補正に係る記載について

資料番号：C-25-3 改0

平成30年6月21日

日本原子力発電株式会社

第 6.2-23 図 津波の伝播特性

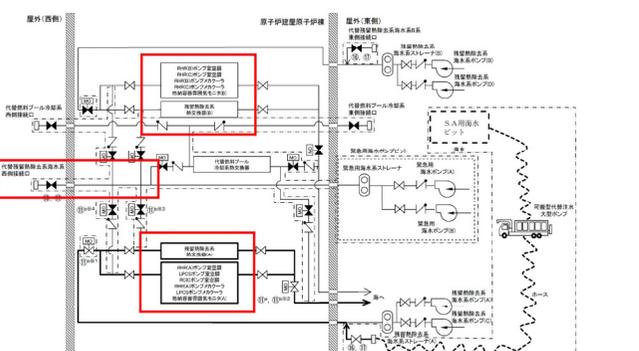
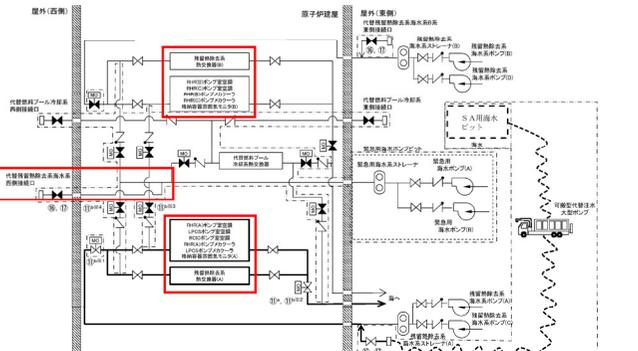
No.	修正資料名(該当資料)		資料記載	正しい記載	比較表差異理由	備考
1	補正書	本文五号口	(記載なし)	設計基準対象施設に接続する電線路は…	①	比較表及びまとめ資料の記載を反映した。
2	補正書	本文五号口	(記載なし)	設計基準対象施設は、他の発電用原子炉施設に属する…	①	比較表及びまとめ資料の記載を反映した。
3	補正書	添付書類六	(第6. 2-23図 津波の伝播特性が記載なし)	第6. 2-23図 津波の伝播特性を追加 (本文は第6. 2-23図が入っているものとして作成しているため、変更なし)	①	まとめ資料の記載を反映した。
			(図番号がずれている)	図番号が1つずれる		
4	補正書	添付書類八	第1.6.1-1表 溢水から防護すべき系統設備(2/3) 中の機器名称が記載なし	(表中に「気体廃棄物処理系設備エリア、排気放射線モニタ」を追記)	①	まとめ資料の記載を反映した。
5	補正書	添付書類十 追補1	(記載なし)	可搬型代替注水大型ポンプによる代替燃料プール注水系(可搬型スプレィノズル)を使用した使用済燃料プールへのスプレィ手段については、常設低圧代替注水系ポンプによる代替燃料プール注水系(常設スプレィヘッダ)を使用した使用済燃料プールへのスプレィ手段と同時並行で準備する。	①	まとめ資料の記載を反映した。 比較表にも同様の記載を反映した。
6	補正書 (審査資料)	添付書類五	(記載なし)	各業務を主管する組織の長は、設計及び運転等において不適合が発生した場合、不適合を除去し、再発防止のために原因を特定した上で、原子力安全に対する重要性に応じた是正処置を実施する。また、製品及び役務を調達する場合は、供給者においても不適合管理が適切に遂行されるように要求事項を提示し、不適合が発生した場合には、各業務を主管する組織の長はその実施状況を確認する。	①	比較表の記載を反映した。 まとめ資料にも記載を反映した。
7	補正書	添付書類十 追補1 1.5	図が古い	図の最新化	①	まとめ資料の記載を反映した。 比較表にも同様の記載を反映した。
8	補正書	添付書類十 追補1 1.11	図が古い	最新図へ変更	①	まとめ資料の記載を反映した。 比較表にも同様の記載を反映した。

まとめ資料の記載を反映した。

第 6.4-3 表 代替パラメータによる主要パラメータの推定 (5/15)

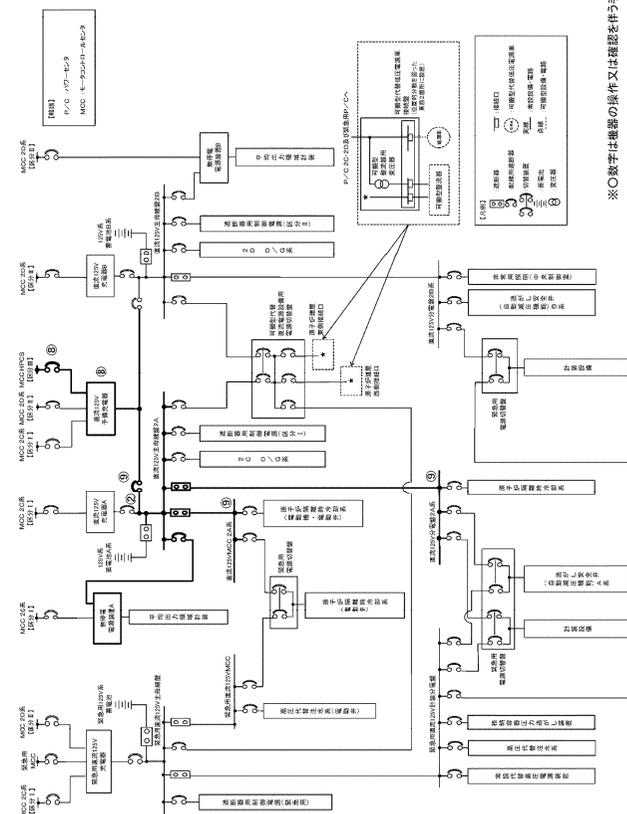
No.	修正資料名(該当資料)		資料記載	正しい記載	比較表差異理由	備考
9	補正書	添付書類八	(第6.4-3表 代替パラメータによる主要パラメータの推定(3/14)(4/14)中の原子炉圧力容器への注水量に係る主要パラメータに対する代替パラメータ及びその推定方法に関する記載なし。)	(左記表中に、代替パラメータ及びその推定方法を記載する。)	①	比較表及びまとめ資料を反映した。
10	補正書	添付書類八	(第6.4-3表 代替パラメータによる主要パラメータの推定(5/14)中の格納容器下部水温の判断基準に係る温度計の設置高さ及び使用目的に関する記載なし。)	(左記表中に、温度計の設置高さ及び使用目的を記載する。)	①	比較表及びまとめ資料を反映した。
11	補正書	添付書類十	・・・要員の確保、応援計画案の作成・・・	・・・要員の確保、発電所の職場環境の整備、原子力事業者災害対策支援拠点の立ち上げ、発電所の復旧活動に必要な資機材の調達・搬送、官庁への支援要請、他の原子力事業者からの支援受入れ調整、応援計画案の作成・・・	①	比較表及びまとめ資料の記載を反映した。
12	補正書	添付書類十	保健安全班は、緊急被ばく医療・・・	保健安全班は、現地医療体制整備の支援、緊急被ばく医療・・・	①	比較表及びまとめ資料の記載を反映した。
13	補正書	添付書類十 追補1 1.14	(第1.14.2.4-3図 高圧炉心スプレイ系ディーゼル発電機による直流125V主母線盤への給電手順の概要図の添付なし)	(第1.14.2.4-3図 高圧炉心スプレイ系ディーゼル発電機による直流125V主母線盤への給電手順の概要図を添付する)	③	前回補正書(平成29年11月提出)には添付していたが、比較表、今回補正書及びまとめ資料には添付漏れ。HPCS D/Gから非常用所内電気設備に交流を給電するルートと、さらに直流にも給電する2パターンがあるが、図の名称が同一であったため、左記の概要図(単線結線図)及びタイムチャートを誤って削除した。
14	補正書	添付書類十 追補1 1.14	(第1.14.2.4-4図 高圧炉心スプレイ系ディーゼル発電機による直流125V主母線盤への給電手順のタイムチャートの添付なし)	(第1.14.2.4-4図 高圧炉心スプレイ系ディーゼル発電機による直流125V主母線盤への給電手順のタイムチャートを添付する)	③	同上

比較表及びまとめ資料の記載を反映した。

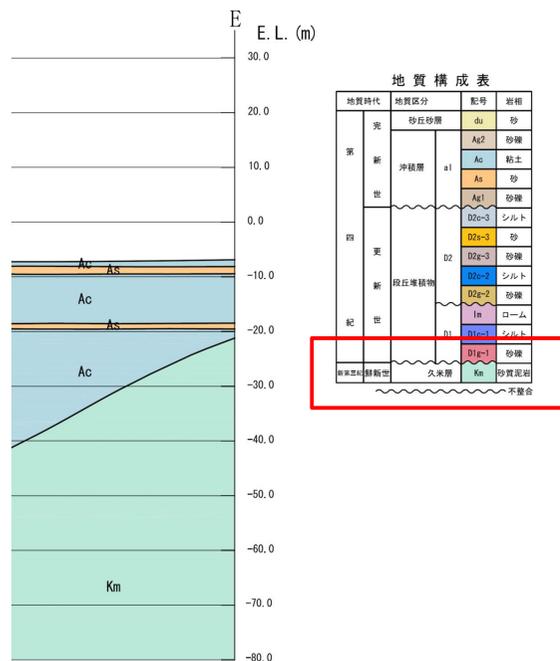
2018年5月31日 補正書	2018年6月21日 補正書	備 考																																		
<p>発電機</p> <table border="0"> <tr> <td>型 式</td> <td>単相同期発電機</td> </tr> <tr> <td>定 格 容 量</td> <td>約18.75kVA (1台当たり)</td> </tr> <tr> <td>電 圧</td> <td>120V</td> </tr> <tr> <td>周 波 数</td> <td>50Hz</td> </tr> <tr> <td colspan="2">c. 計装用交流母線</td> </tr> <tr> <td>個 数</td> <td>4</td> </tr> <tr> <td>電 圧</td> <td>120V/240V (2個)</td> </tr> <tr> <td></td> <td>120V (2個)</td> </tr> </table> <p style="text-align: center;">8-10-29</p>	型 式	単相同期発電機	定 格 容 量	約18.75kVA (1台当たり)	電 圧	120V	周 波 数	50Hz	c. 計装用交流母線		個 数	4	電 圧	120V/240V (2個)		120V (2個)	<p>発電機</p> <table border="0"> <tr> <td>型 式</td> <td>単相同期発電機</td> </tr> <tr> <td>台 数</td> <td>2</td> </tr> <tr> <td>定 格 容 量</td> <td>約18.75kVA/台</td> </tr> <tr> <td>電 圧</td> <td>120V</td> </tr> <tr> <td>周 波 数</td> <td>50Hz</td> </tr> <tr> <td colspan="2">c. 計装用交流母線</td> </tr> <tr> <td>個 数</td> <td>4</td> </tr> <tr> <td>電 圧</td> <td>120V/240V (2個)</td> </tr> <tr> <td></td> <td>120V (2個)</td> </tr> </table>	型 式	単相同期発電機	台 数	2	定 格 容 量	約18.75kVA/台	電 圧	120V	周 波 数	50Hz	c. 計装用交流母線		個 数	4	電 圧	120V/240V (2個)		120V (2個)	<p>審査資料の記載を反映した。</p>

第 1.6-7(1) EW 方向地質鉛直断面図

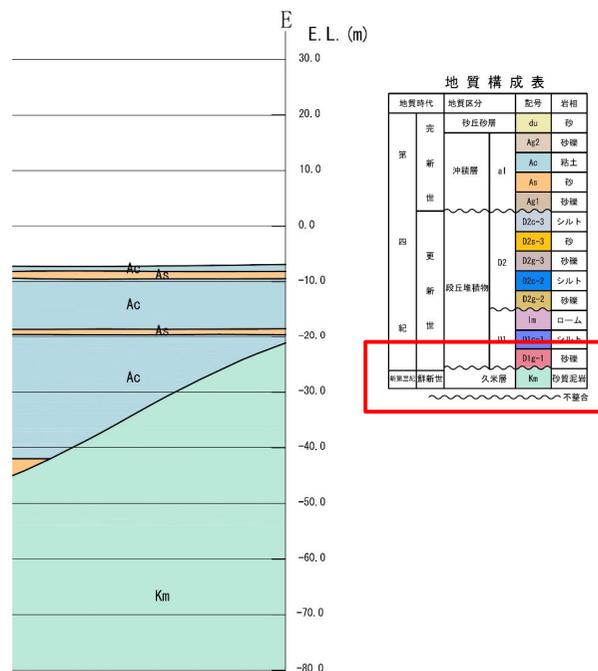
・まとめ資料の記載を反映した。

(補正書完本のみ修正)
